**Nos réf. :D1 i 2023-673**

## **RAPPORT DE L'INSPECTION DES INSTALLATIONS CLASSEES**

Objet : Société LUZEAL à St-Rémy-sur-Bussy - Modification notable d'une installation classée soumise à autorisation

Figure 2: Représentation cartographique des flux thermiques du stockage extérieur de biomasse

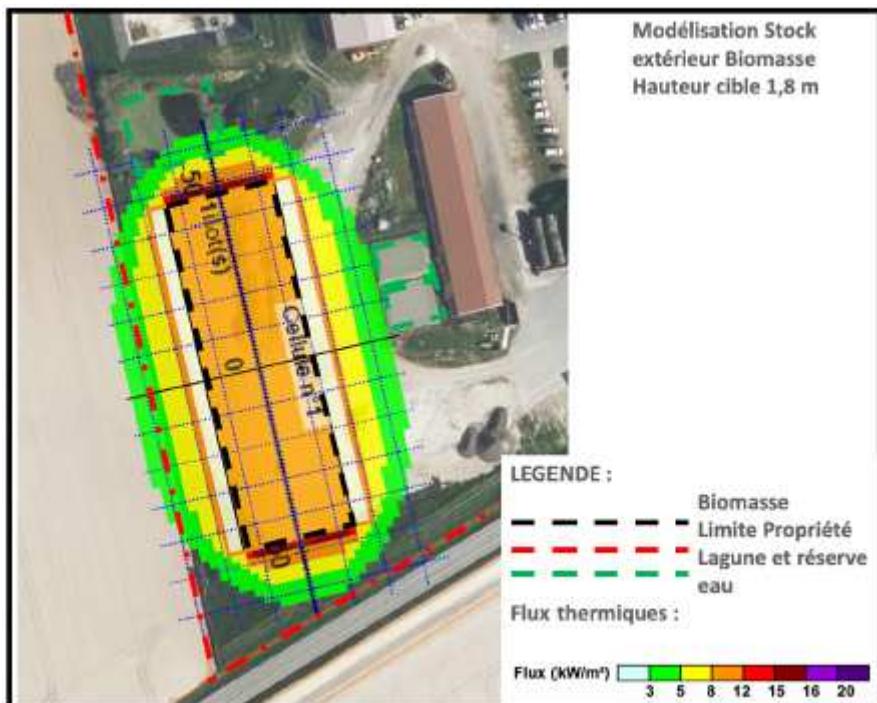
Le scénario d'incendie généralisé du stockage de biomasse a été étudié par l'exploitant à l'aide du logiciel FLU-MILOG.

Cette modélisation montre que les flux thermiques lors d'un incendie ne atteignent aucun installation sur site et hors site ni aucun tiers. Cependant, des flux thermiques atteignant le seuil des effets irréversibles (3 kW/m<sup>2</sup>) sortent des limites ouest de propriété sur une distance d'environ 320 m<sup>2</sup>. Le dossier précise qu'aucun effet hors site ou sur site n'est à prévoir.

Un document d'information sur les risques industriels sera proposé prochainement afin d'encadrer les effets thermiques atteignant les seuils des effets irréversibles et létaux qui sortent des limites de propriété du site.

## ANNEXE I – Modélisation effets thermiques du bâtiment Nord

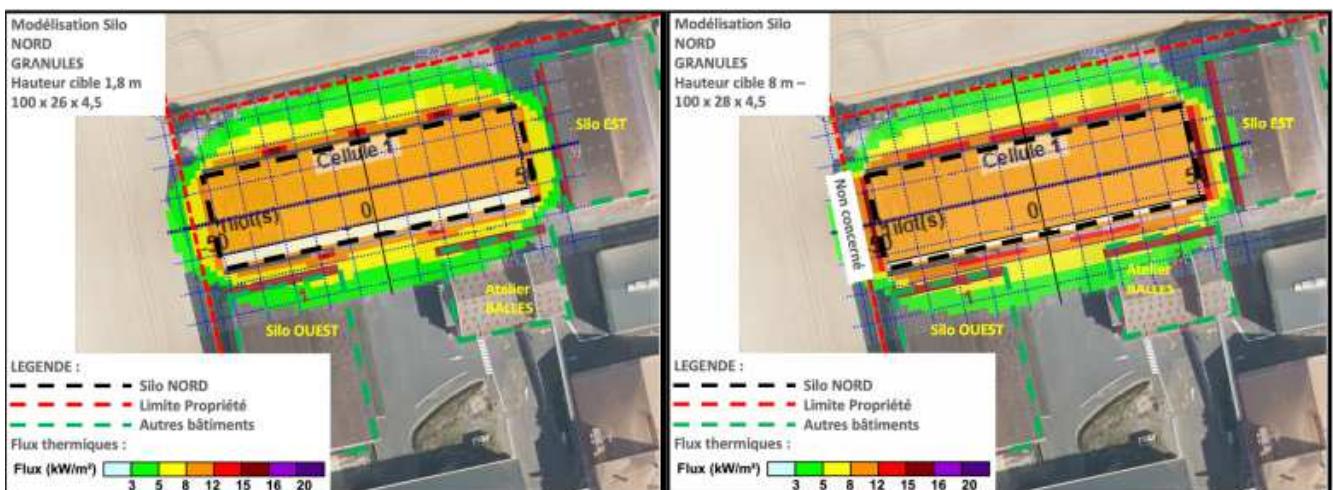
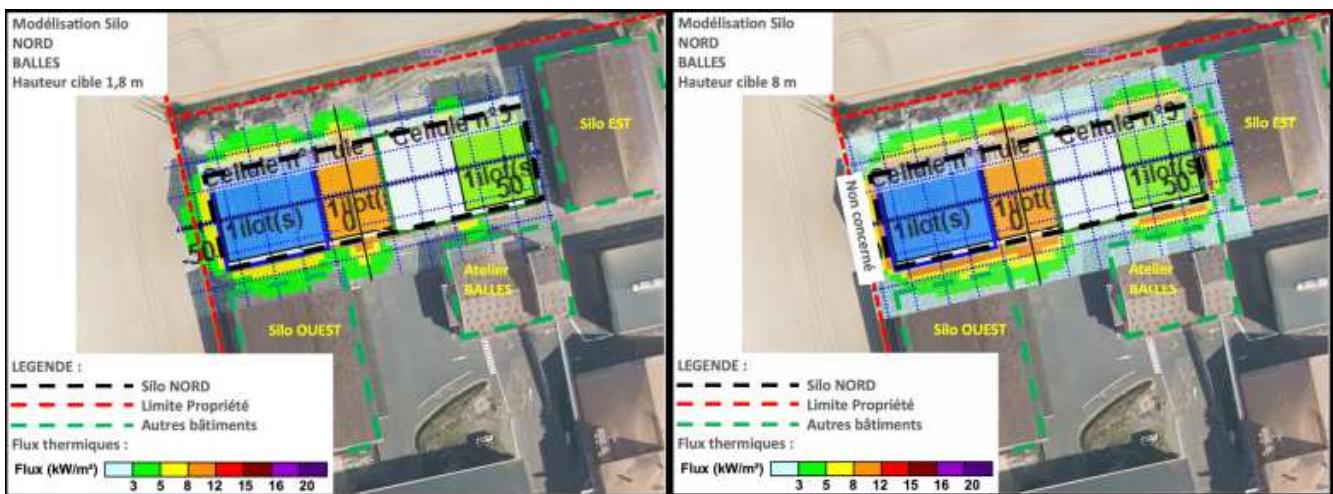
- pour le silo Nord, pouvant accueillir des balles et/ou des granulés : des flux thermiques supérieurs à 3  $\text{kW}/\text{m}^2$  sortent des limites de propriété sur une distance de 6 à 10 m côté Ouest. Selon les produits contenus dans le bâtiment, des flux supérieurs à 5  $\text{kW}/\text{m}^2$  sont susceptibles d'atteindre le Silo Ouest, l'atelier Balles et les limites de propriété. Néanmoins, ceux-ci ne présentent pas de vitres il n'existe donc aucun risque bris de vitre. Les flux de 8  $\text{kW}/\text{m}^2$  n'atteignent aucune installation que ce soit sur site ou hors site ;

Concernant le stockage Nord, les hypothèses de dimensions des stockages ont été ajustées afin de vérifier l'absence d'effets sur les structures des bâtiments adjacents.

Figure 7: Flux thermiques bâtiment Ouest - stockage balles - hauteurs cibles 1,8 m et 9 m

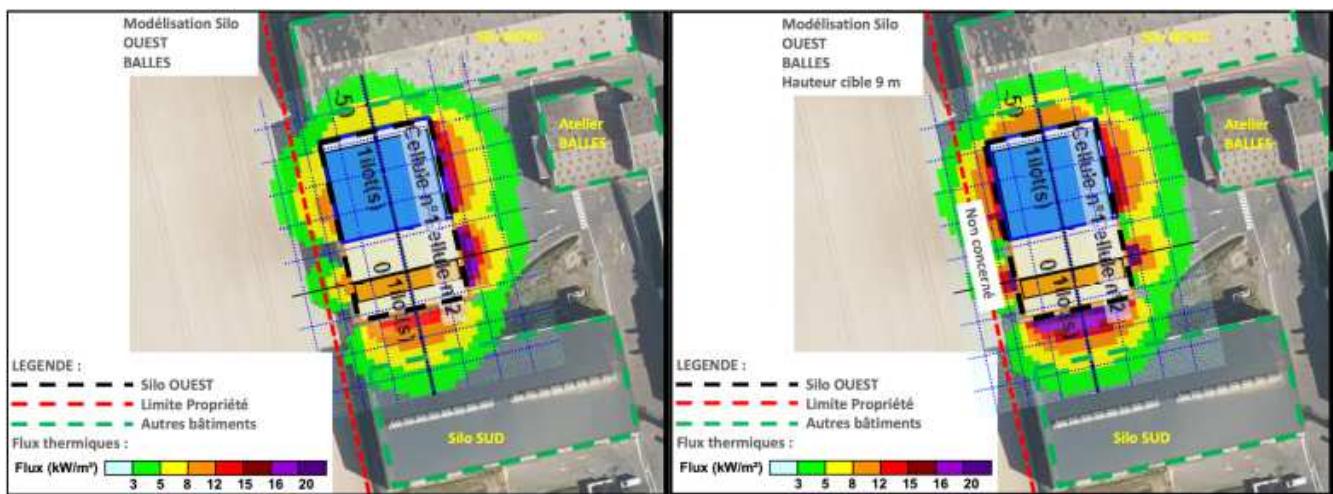
- pour le bâtiment Ouest : les flux supérieurs à 3  $\text{kW}/\text{m}^2$  (seuil des effets irréversibles sur l'Homme) sortent des limites du site, sur une distance de 11 m au maximum, côté champs cultivés. Cette distance représente une surface d'environ 200  $\text{m}^2$ . Les flux supérieurs à 5  $\text{kW}/\text{m}^2$  (seuil des effets létaux sur l'Homme) sortent également des limites du site, sur une distance de 3,5 m au maximum, côté champs cultivés. Cette distance représente une surface d'environ 35  $\text{m}^2$ . Les flux supérieurs à 5  $\text{kW}/\text{m}^2$  (Seuil de destruction des vitres significatives) atteignent les silos Nord et Sud mais ceux-ci ne disposent pas de vitres ;

Figure 8: Flux thermiques bâtiment Sud

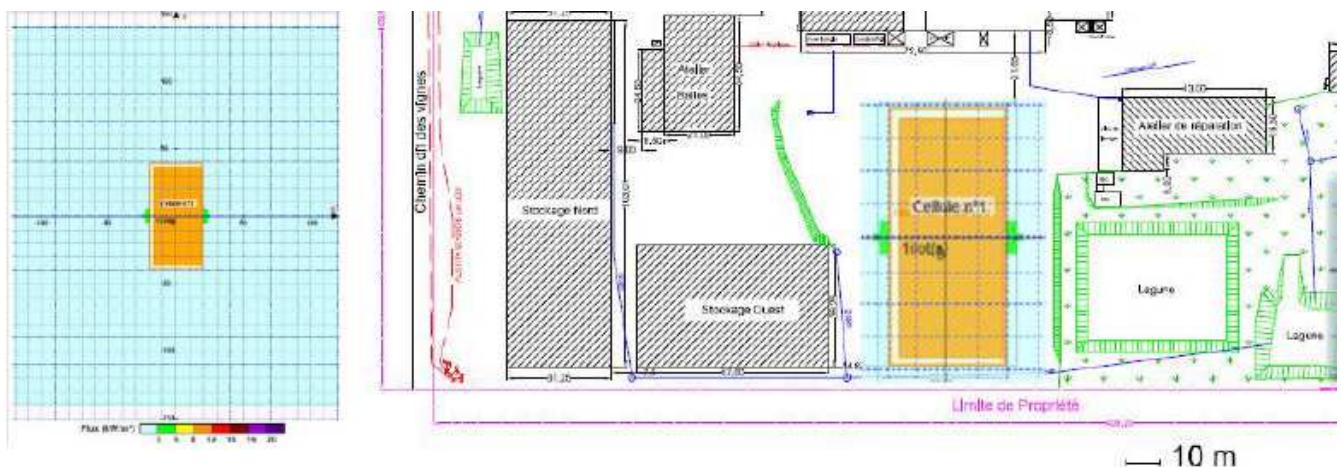
- pour le bâtiment Sud, les modélisations montrent (Annexe III) qu'aucun flux thermique ne sort des limites de propriété ou n'atteint les installations à proximité.
